ZMĚNOVÝ LIST

Číslo změnového listu	01
Označení změnového listu	SO 01 kanalizační řad, stoka A4-C - změna trasy - pí. Ovčáři
Datum	01.09.2021
Název stavby	Výstavba kanalizace Těrlicko - Hradiště
Registrační číslo projektu	Smlouva č. 1190400050 o poskytnutí podpory ze Státního fondu životního prostředí České Republiky
Název objednatele	Obec Těrlicko , Májová 474/16, Těrlicko - Horní Těrlicko, 735 42
Název zhotovitele	Metrostav a.s. , Koželužská 2450/4, Libeň, 180 00 Praha 8
Číslo smlouvy o dílo	investora: 85/2021, zhotovitele: DZ 20010962/Ve ze dne 30.3.2021
TDI	Ing. Pavel Srkal, ASA expert a.s.
AD	Ing. Jana Kalužíková, AWT- Rekultivace a.s.

- 1) Změna stoka A4 s propojením na A4-C - změna trasy - pí. Ovčáři

ZL 01 - změna trasy kanalizace na stoce A4-C u paní Ovčáři

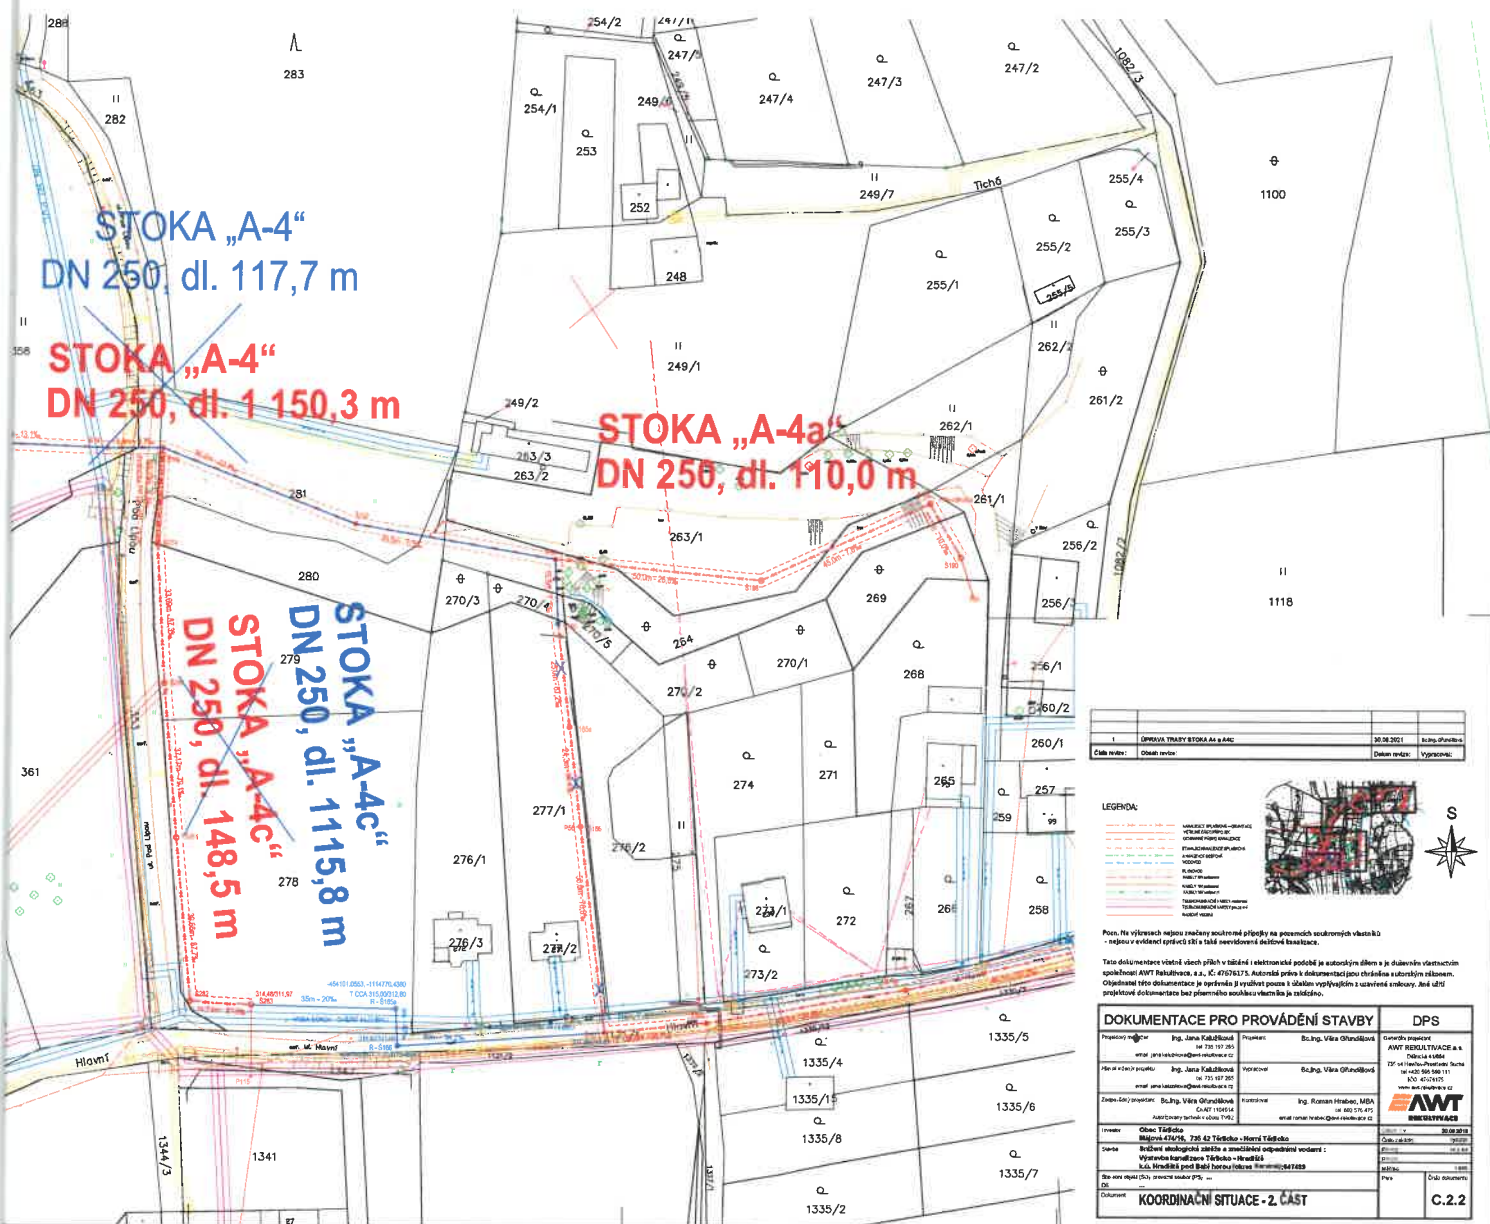
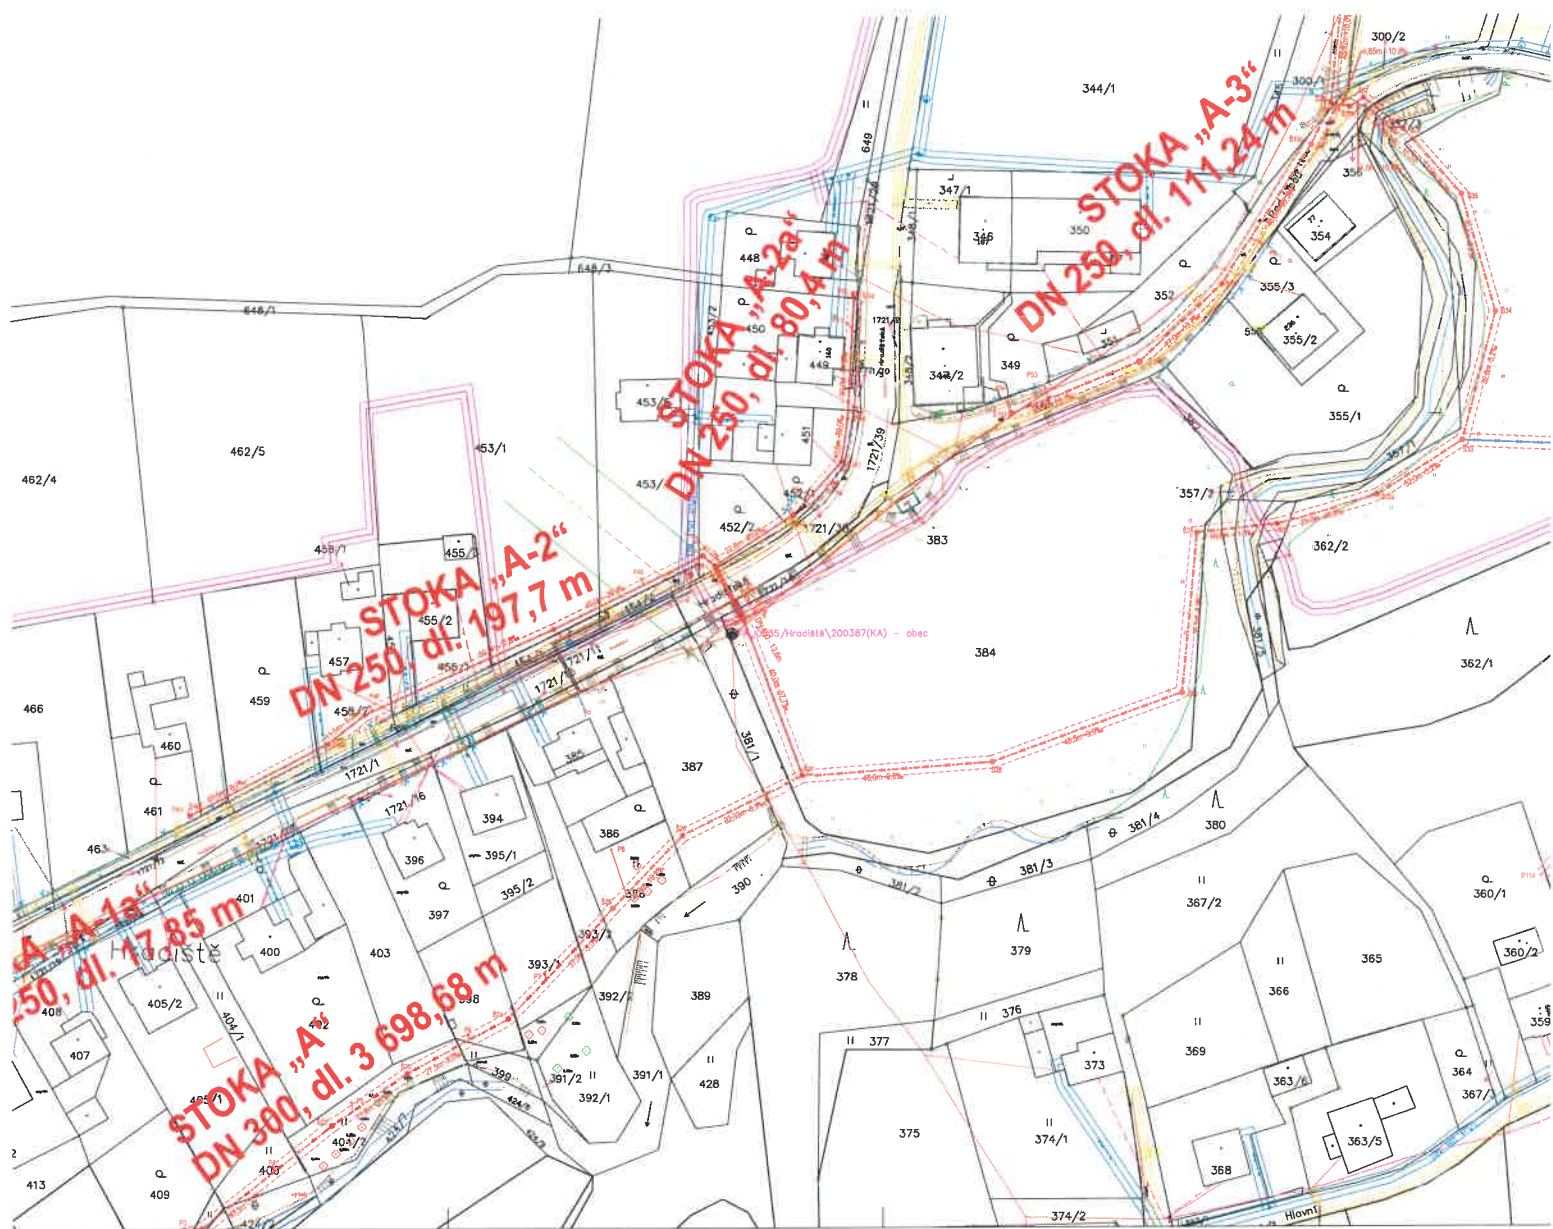
- 1) Při realizaci na pozemku paní Ovčáři (p. č. 277/1) bylo zjištěno, že na pozemku byl postaven vlastníky bazén v blízkosti trasy kanalizace. Vzhledem ke svažitosti terénu by se jednalo o značené vícenáklady a komplikace při realizaci. S ohledem na možnost realizace alternativní trasy a to přepojení na stoku A-4c, která v původním záměru nefigurovala (byla prověřena proveditelnost, i skutečnost, že případná úprava nevyvolá vyšší náklad než byl alokovan na původní řešení), je možné se vyhnout problémovému přístupu a případnému poškození majetku na pozemku paní Ovčáři. Trasa bude ponechána od šachty Š165 pro možnost napojení RD paní Ovčáři viz příloha č. 2 SITUACE změny.

Se změnami v navrženém rozsahu souhlasím. Za TDS Ing. Pavel Srkal.

Uvedené změny potvrzujeme. Za AD Ing. Jana Kalužíková
